COMISIÓN DE MONUMENTOS Y PATRIMONIO HISTÓRICO (CMPH) AÑO 2020

RESUMEN DEL ACTA NÚM. 1

SESIÓN 20 DE ENERO DE 2020

3.- Puente de Mantible (La Rioja).

191017 045 Vista de la bóveda, o arco, oeste desde el suroeste. Foto: Javier León. Gran deformación de la bóveda.

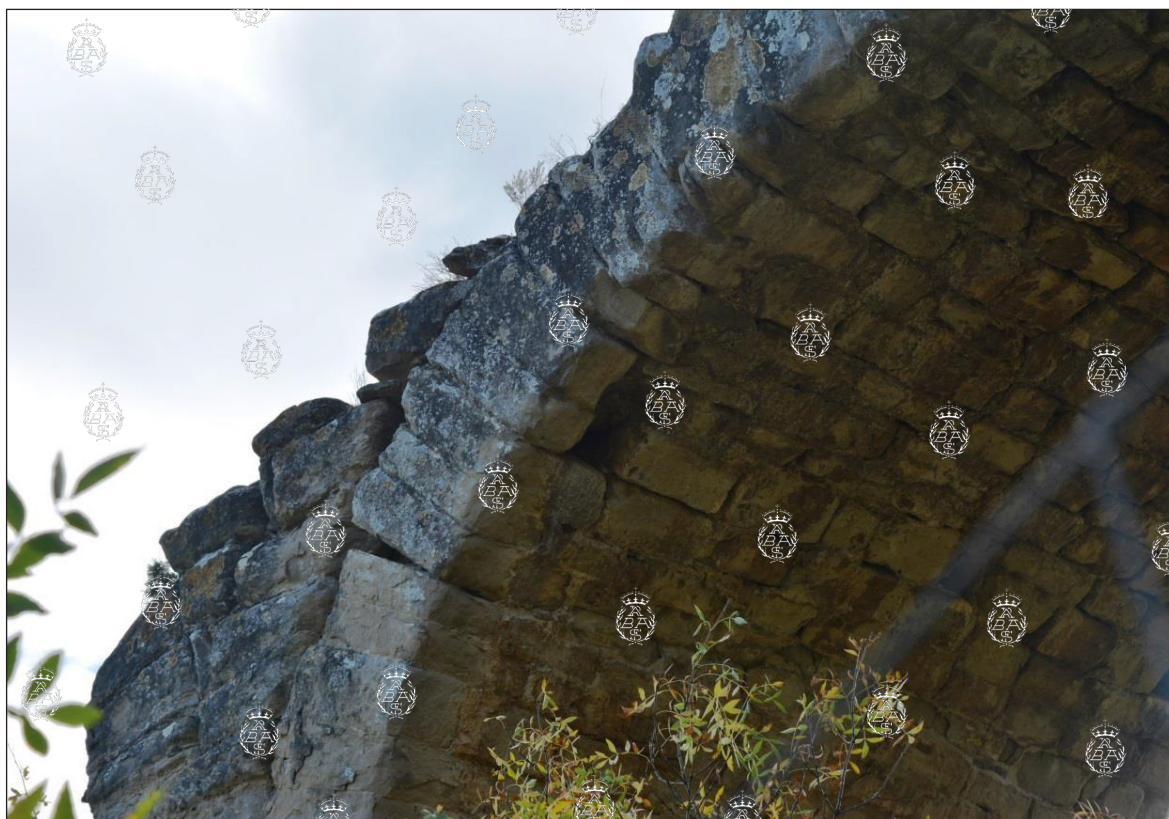
La visita me permitió comprobar el estado de la ruina. Faltan piezas en la bóveda y otras están rotas, anunciando un aplastamiento de estas dovelas. Las figuras siguientes describen por sí mismas el estado de la bóveda.

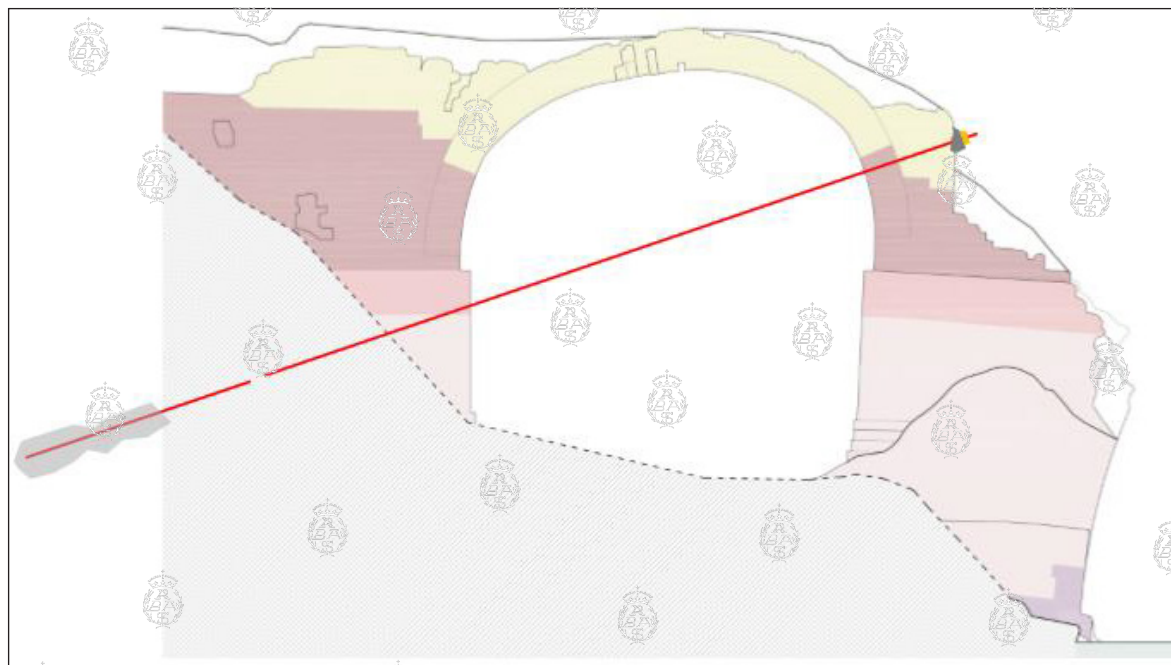
En el Anejo que acompaña a este escrito me he permitido aportar unas comprobaciones estructurales tanto de la bóveda como de la pila. Los cálculos realizados permiten cuantificar, aun con incertidumbres que no están del lado de la seguridad, la magnitud aproximada de los corrimientos esperables, que acechan al equilibrio de la bóveda, y de la estabilidad al vuelco de la pila, socavada en su base.

Se desprende de lo analizado que, probablemente, se producirá antes (salvo si se toman medidas correctoras) el colapso de la bóveda que el de la pila, pero hay que tener en cuenta el aludido incremento del empuje horizontal, que crece más que proporcionalmente con el movimiento horizontal, esto es, con el giro de la propia pila, lo que acelera el proceso.

Croquis (alzado y planta) de la solución temporal propuesta para detener las consecuencias del giro de la pila, por: Javier León.

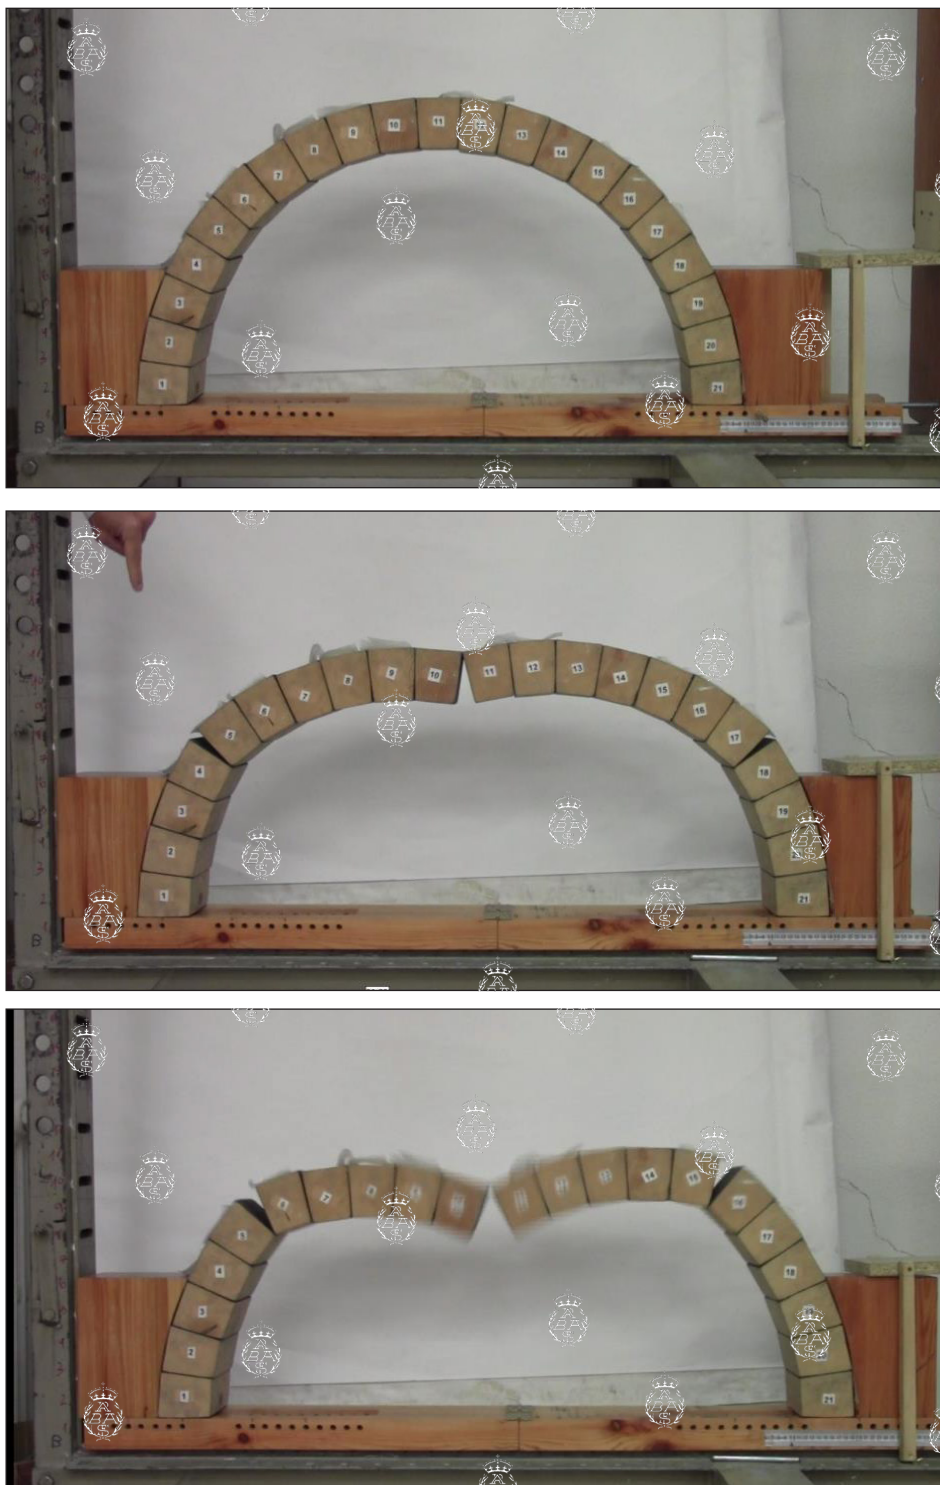
- *Debe acometerse una actuación de emergencia que no ponga en riesgo la integridad de los técnicos que intervengan. Dicha solución de emergencia admite, entre otras ideas posibles, la que expongo con la ayuda del croquis siguiente, sin entrar en su valoración.*

Consiste en disponer dos anclajes, uno del lado de aguas arriba y otro del lado de aguas abajo. El anclaje se materializaría mediante una pareja de perfiles apoyados, contra mortero dispuesto a la altura del paramento que fue del arquillo de aligeramiento. Los anclajes serían exteriores al puente y estarían separados

de los paramentos norte y sur una distancia aproximada de 1 m, con trazado en planta que permita su ejecución en la ladera en condiciones semejantes a las de taludes de carretera cuando han de anclarse).

Los anclajes no se tesarían, pero se presentarían para que no tuvieran holgura alguna y, así, sean capaces de movilizar una reacción frente a cualquier movimiento creciente. Se trata, quede claro, de una solución paliativa que permita acometer otras actuaciones de consolidación en condiciones de mayor seguridad.

Evolución de la deformada de la bóveda y de la posición de las rótulas hasta el colapso cinemático (suponiendo que la resistencia de la piedra es infinita). Desarrollo propio.
Se ha supuesto fijo el lado izquierdo para facilitar la interpretación.

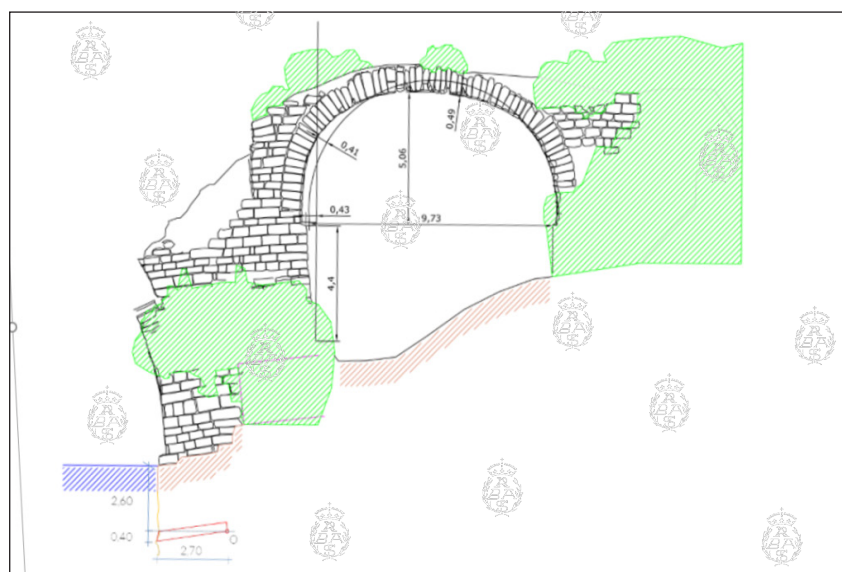
La reacción horizontal por metro de ancho de bóveda habría pasado de poco más de 47 kN (con movimiento nulo) a cerca de 56 kN, lo que supone un incremento del 19%. En ese cómputo no hemos tenido en cuenta la contribución del relleno rígido, porque la bóveda ha tendido a separarse de éste y, por tanto, no contribuye en el fenómeno resistente de la bóveda. En el momento del colapso, con un recorrido de 0,76 m, el empuje habrá crecido hasta 64 kN/m, lo que supondría un incremento del 36% respecto del valor inicial. Obsérvese que el incremento de empuje no es proporcional al corrimiento, sino mayor, lo que afecta a la pérdida de seguridad en la pila, porque el empuje hace que la tendencia al vuelco (giro creciente por el momento) sea también mayor, como se señala más adelante.

Teniendo en cuenta la imprecisión de la medida del espesor, puesto que se ha perdido material y caben dudas acerca del estado y regularidad del trasdós (parte superior), hemos repetido los cálculos con un espesor de 0,90 m (algo mayor) y 0,70 m (algo menor). Para el espesor 0,90 m, el desplazamiento de colapso llegaría a ser de 1,20 m y el empuje horizontal pasaría de 51 kN/m iniciales (mayor que con espesor 0,80 m porque la bóveda es mayor y pesa más) a 83 kN/m, lo que supone un incremento de reacción de cerca del 63%. Para espesor 0,70 m, el desplazamiento límite es 0,55 m (ahora se han registrado 0,45 m aproximadamente) y el empuje horizontal en colapso sería de 54 kN/m (42 kN/m en origen, con desplazamiento nulo, para este canto), lo que supone un incremento de reacción del orden del 29%.

El estado de la estructura que pude deducir durante mi visita es el que expresan las fotografías del cuerpo principal de este escrito. A los efectos del cálculo, no sólo la geometría es variable en espesor, sino que hay piezas ya rotas en compresión y otras, incluso, se han perdido. Afirmaría que la situación real sería más próxima a la asociada a un espesor más pequeño que 0,80 m constante, lo que hace más sensible la bóveda a la pérdida del equilibrio cinemático. Eso se traduce en que los valores anteriores que no incorporan

coeficientes de seguridad, advierten de la grave precariedad del estado de la estructura y, por tanto, de la necesidad de acometer una pronta intervención.

Fig. 9.- Comparativa de la posición aproximada a principios del siglo XX (gris), en 1974 (marrón) y en 2017 (líneas en negro).

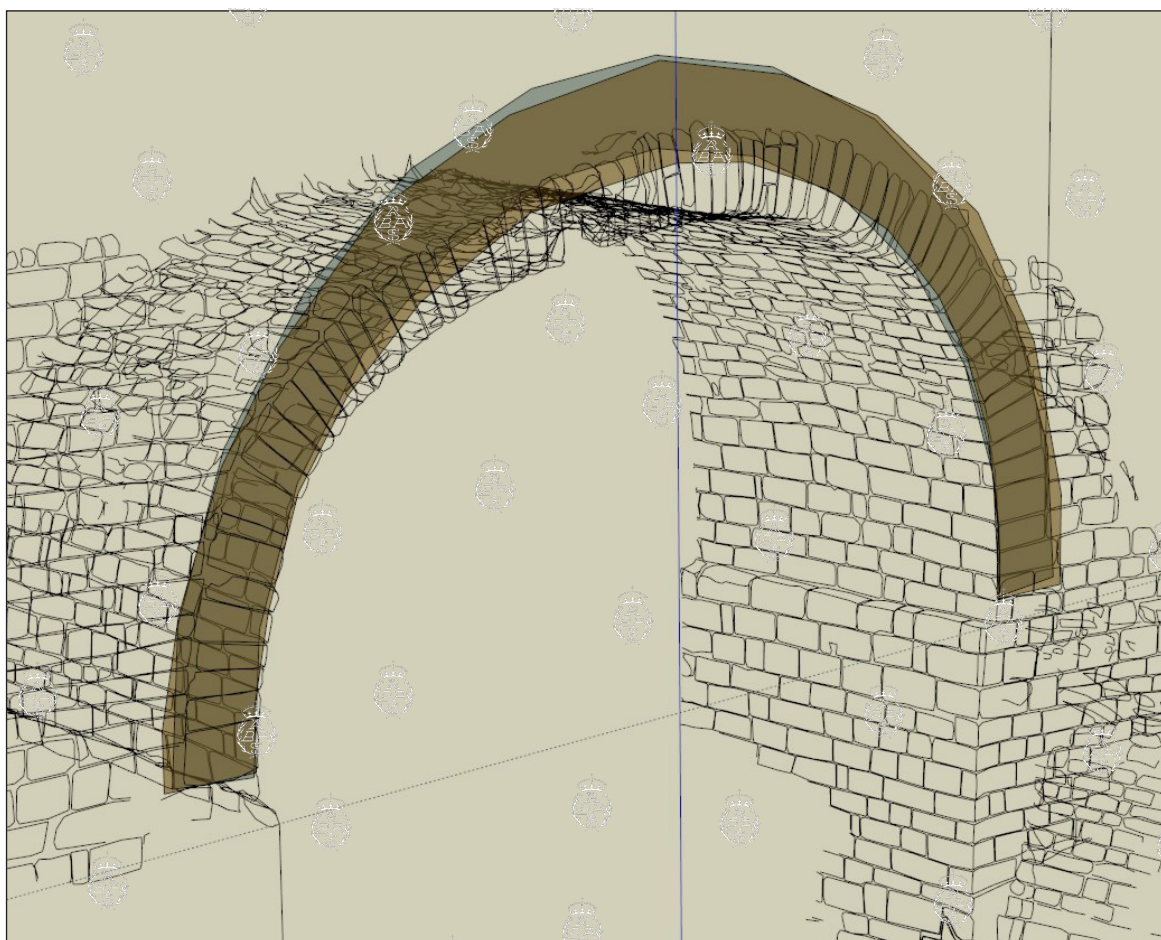
En la siguiente imagen, se comparan los dibujos realizados para cada época.
